### Mul-T-Lock キーとキーブランクに QR コードを追加を目的とした鍵足の長さの標準化

No. 318

Date: 08.01.2024

## Adding QR Code to our keys and key blanks Standardizing the keys' length

※イメージ図です。キーヘッド形状や大きさに変更はありません。

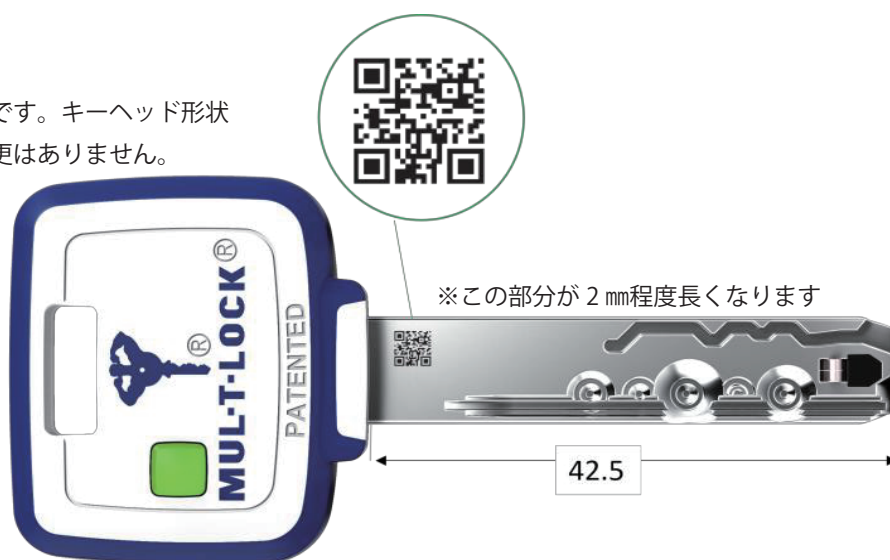
サービス向上への継続的な取り組みの一環として、ASSA ABLOY は、イスラエル製の特許取得済み（キーブランクおよび加工済キー）に QR コードを追加する予定です。これは、当社が取得している特許の保護とコピーコントロール機能を向上させ、製造流通に関するプロセスをさらに改善する事を目的としております。

QR コードの追加プリントを可能にするため、また物流上の理由から、今後製造されるキーおよびキーブランクはブレード長 42.5mm\*（誤差あり）のみとなります。既存のブレード長さ 40.5mm の製品は廃止となります。

**重要：既存製品の鍵足長と比較すると今後流通する鍵足の長さは 2mm 程度長くなりますが、この変更による鍵の強度や操作性には一切影響ございません。**

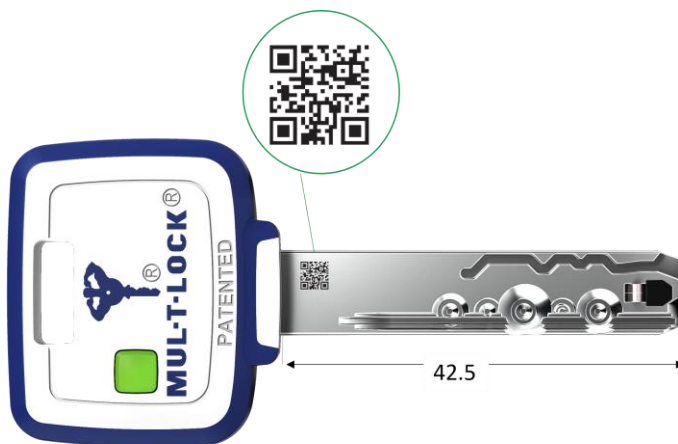
- As part of our ongoing efforts to improve our services, we intend to add QR codes on our made in Israel patented keys and key blanks, as you can see in the picture below
- This is designed to provide a better key control to our patented key copy protection and improve the keys' production logistics system
- Initially, QR codes will be implemented on our MTL™ 800, MTL™ 500 & MTL™ 600 keys and key blanks\*
- Gradually, this update will be extended to MTL™ 400 & MTL™ 300 patented platforms
- To allow adding the QR code and for logistic reasons, all our keys and key blanks will have blade length of 42.5mm only\*. Blade length of 40.5mm will no longer be available

\* The above changes will be effective immediately, and upon stock availability
